Knarvik den 15. april 2015

### **Klage på retur av søknad på gbnr 196/147 Midtgård. Sak 15/999-157007.**

Lindås kommune  
 Geodata avdeling  
**STYPLAN 196/147 - DA 18/2-15**  
 G.nr.196 B.nr.147

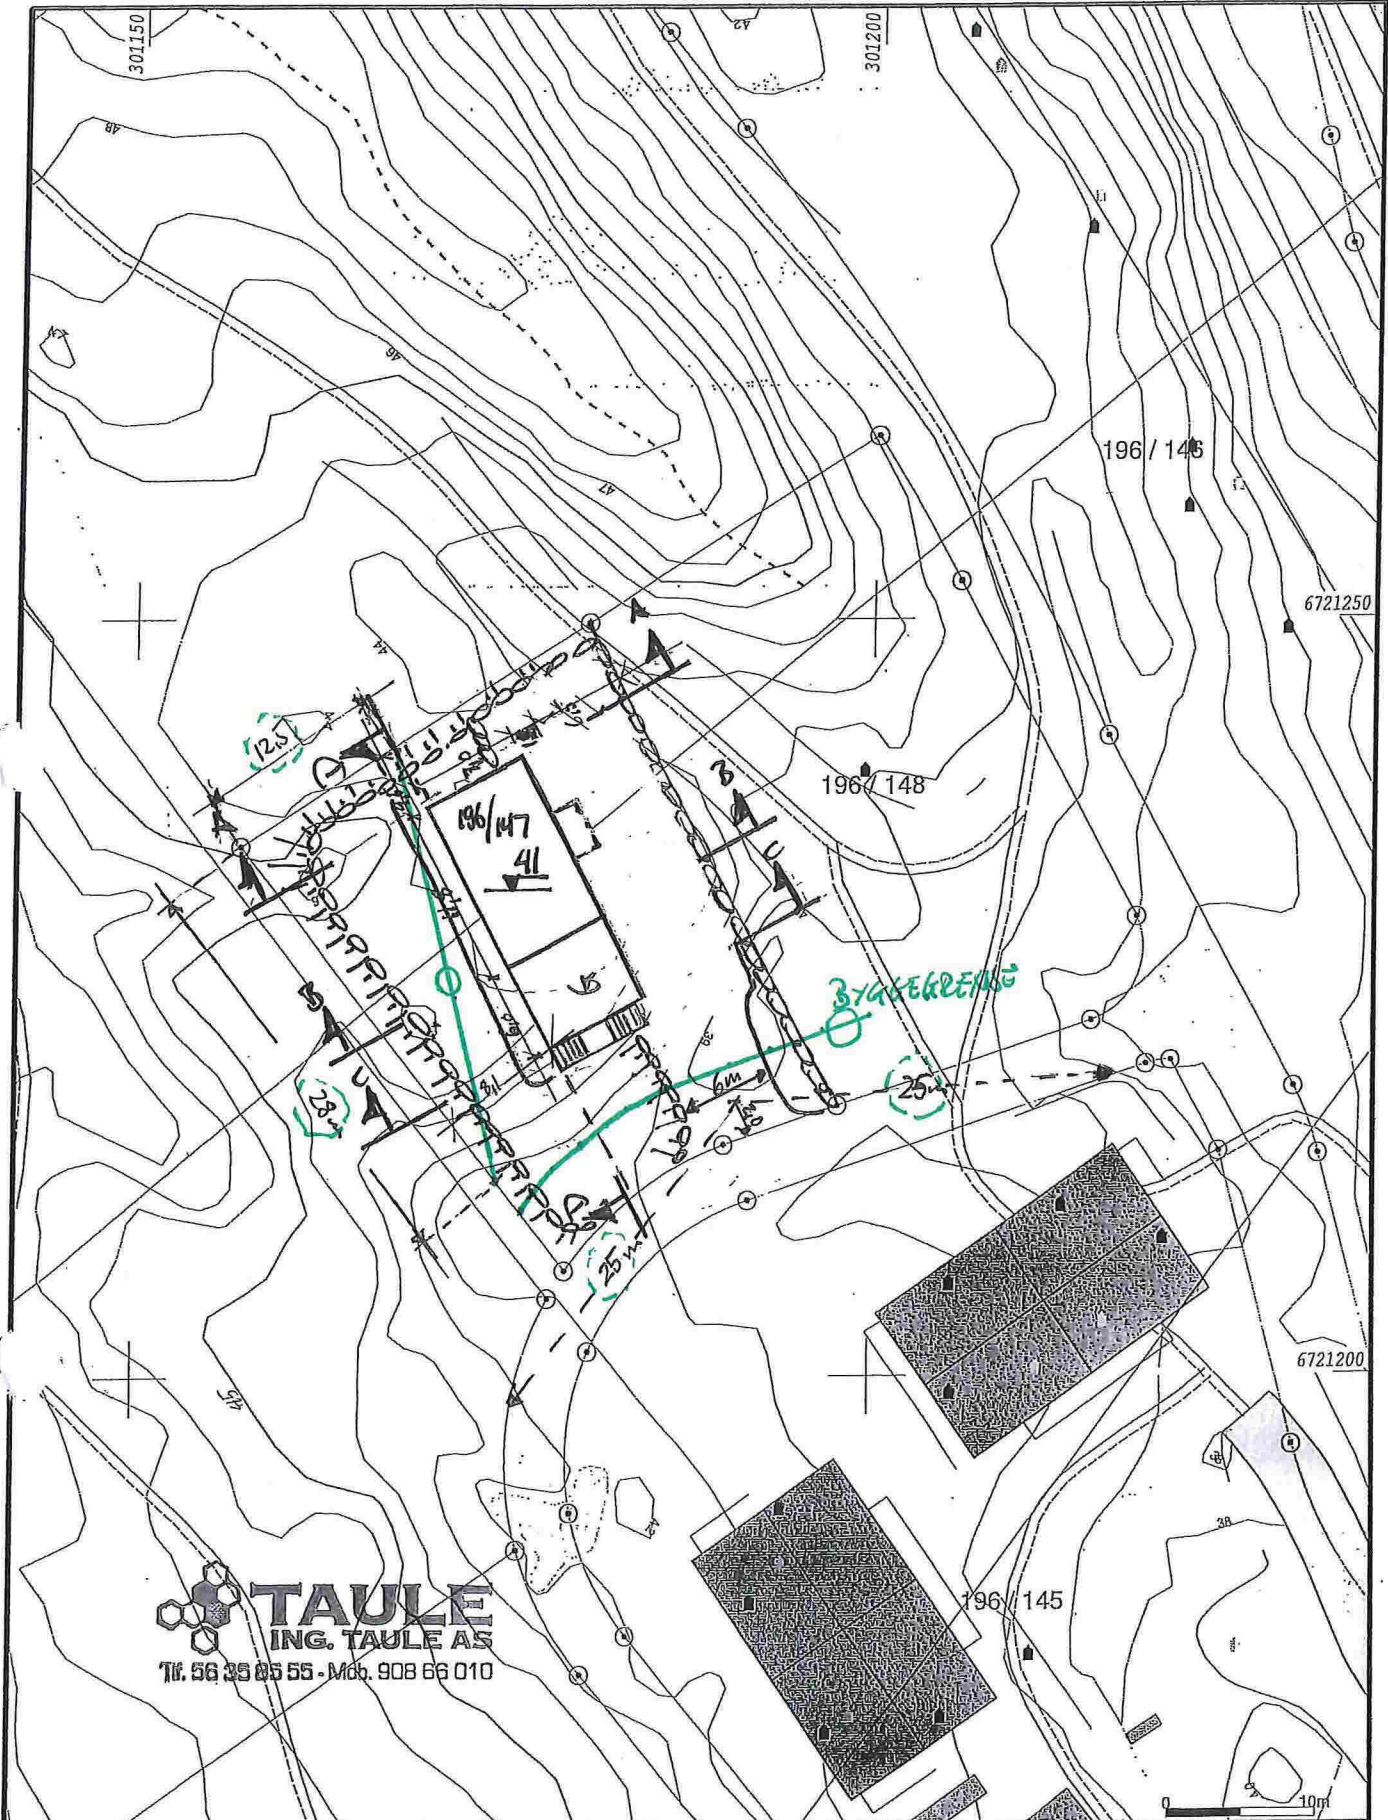
- Regulert byggjegrænse er ikkje skildra på innsendt situasjonsplan. Kommunen kan dermed ikkje ta stilling til plassering av byggverka på eigedomen. Det er skildra mur i naturstein i nabogrensa mot 196/148. det er ikkje søkt om dispensasjon frå avstandskravet eller sendt inn erklæring frå grunneigar. Det er heller ikkje søkt om dispensasjon frå byggjegrænse mot veg for skildra tiltak.

- «Minimums frisisiktsone for avkjørsler til private vegar skal vera 2x25 m. i frisisiktsona skal det vera fri sikt i ei høgd av 0,5 m over planum av tilstøytande vegar.» Situasjonsplanen manglar opplysningar med omsyn til avkjørsle. Endringar av terrenget på eigen eigedom og støttemur vil kunne hindre fri sikt. Det er ikkje dokumentert at friskt kravet er stetta. Teikningsmateriellet er ikkje fagmessig utført.

Vi har ikkje synt byggjegrænse på innsendt situasjonsplan. Dette er imidlertid det første vi merkjer av i grunnlaget for plassering av huset. Vi legg ved situasjonskartet med byggjegrænse synt i grønt. Det tok oss om lag 2 minutt å måle inn avstand i henhold til reguleringskartet og setje linene av i situasjonsplanen. Vi synes det er svært underleg at sakshandsamar ikkje tok seg tid til å sjekke dette.

Vi har ikkje teikna inn frisisiktsone på situasjonskartet. Vi har dei siste 10 åra aldri teikna inn og vist dette i situasjonskartet i nokon av dei mange byggjesakene vi har hatt i regulerte felt. Korvidt det er friskt i samsvar med kravet eller ikkje framgår svært tydeleg av terrenget som jo er vist på innsendt snitt samt kotelinjer som viser i situasjonskartet. Tilførselsveg inn i feltet stig jevnt frå KS3 via FS4 inn til FS1. Dette går tydelig fram også av kotelinjene i kartet.

Frisikt mot venstre i avkjøring kan kun hindrast av eventuell hekk eller gjerde i grensa mot bnr 148 då vegen hallar så mykje at ein vil ha full utsikt langt inne frå tomten i retning der innkomande biltrafikk vil være på høgre side og nærast avkjøringa. (Altså den «verste» sida).

Frisikt mot høgre i avkjøring kan teroretisk hindrast av mur mot terreng grunna at terrenget. På grunn av at tilførselsvei (type 2) svingar sterkt mot sør der tomten er, er det også på denne sida tydeleg og enkelt å konstatere at kravet er stetta. Det går fram av terrengsnittet og også av kotelinjer på situasjonsplanen som viser stigningen på tilførselsvegen.

TEGN. INNHOLD:	MAL:		
LOFTPLAN OG SNITT	100		
PROSJEKT:			
ENEBOLIG			
ARKITEKT:			
DATE:	SIGN:	TEGN. NR:	REV:
23.02.2015	JLK	503

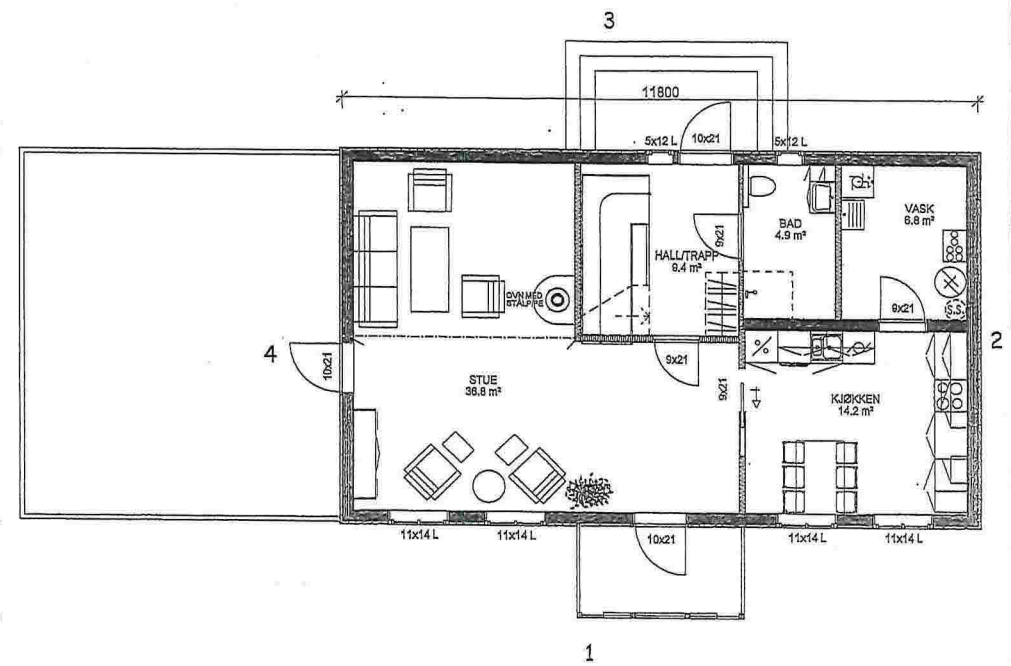
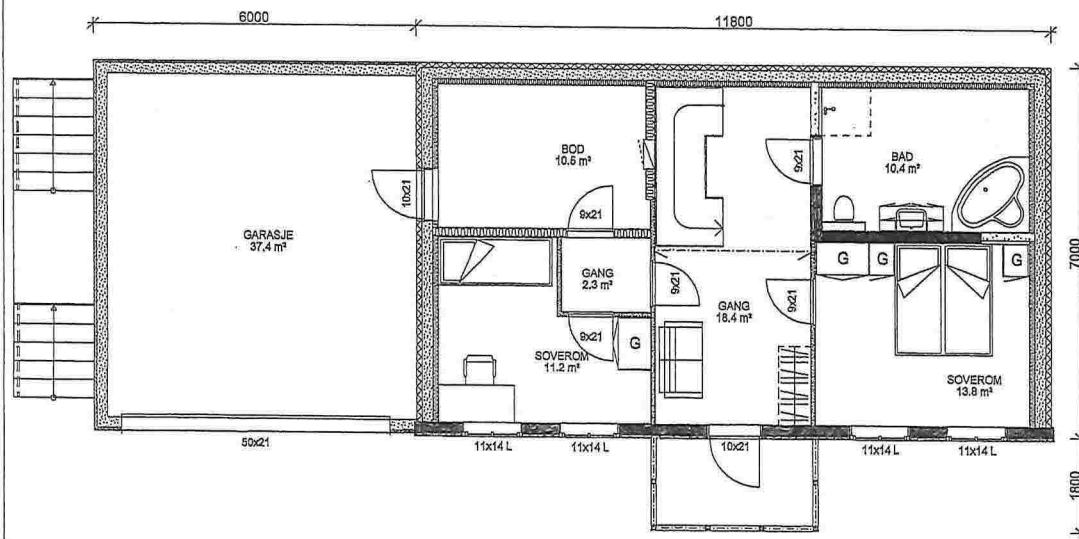
- Omsøkt hustype er i strid med punkt 4.1 i føresegnene/ reg. kart (hustype 2) og det er ikkje søkt om dispensasjon.
  - Hustype 2 er definert som 2 etg. pluss loft med gjennomsnittlig mønehøgde 8,5 meter og gesims 6,5 meter.

I feltet med adresse Langhaugane 28 bygde vi eit nærast identisk hus der føresegnene har same ordlyd og krav. Dette vart godkjent ut frå at mønehøgder/ gesimshøgder/ planeringshøgder og ellers arealkrav var i tråd med krav i vedtektene/kart og at det dermed var ei god løysing å utnytte loftet med soverom og loftstove i staden for at dette vart eit unytta volum. Der vart det ikkje søkt om dispensasjon.
